Licitação Presencial 004/19

Objeto: Contratação de empresa para prestação de serviços de engenharia na execução de análise do terreno e relatório de sondagem, execução da fundação e montagem de reservatório metálico tipo vitrificado, revestido em esmalte vitrificado, com fundação, laje de fundo (piso) em concreto armado, próprio para armazenamento e distribuição de água potável para a população de Juiz de Fora.

Apresentamos os questionamentos encaminhados por empresas interessadas em participar da Licitação Presencial nº 004/19 e respostas conforme área técnica da CESAMA.

◀ DETALHE DO EXTRAVASOR
ESC.: 1:75

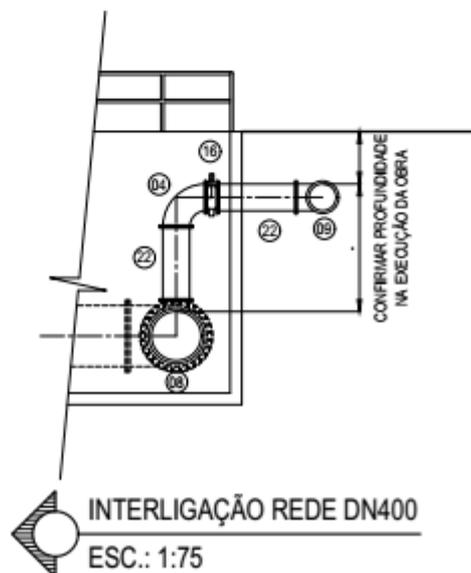
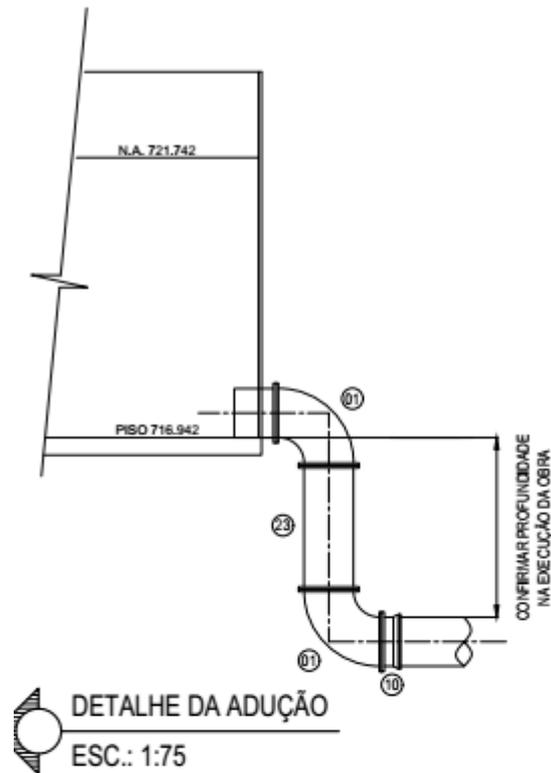
Q⁴: “Solicitamos esclarecer em que região será executado os 140m² do serviço "ESCORAMENTO CONTINUO DE VALA COM PRANCHOES METALICOS – AREA CRAVADA”

R⁴: “Para estimativa do quantitativo da obra, adotamos escoramento contínuo de vala para profundidades entre 2 e 3m, que ocorrem nos trechos

a) Extravasor, onde o corte indica a profundidade de 2,5m de escavação.

b) na adução, que, conforme indicado no corte a profundidade deve ser confirmada na execução da obra. Foi adotada, para efeito de quantitativo, a profundidade de 2,5m
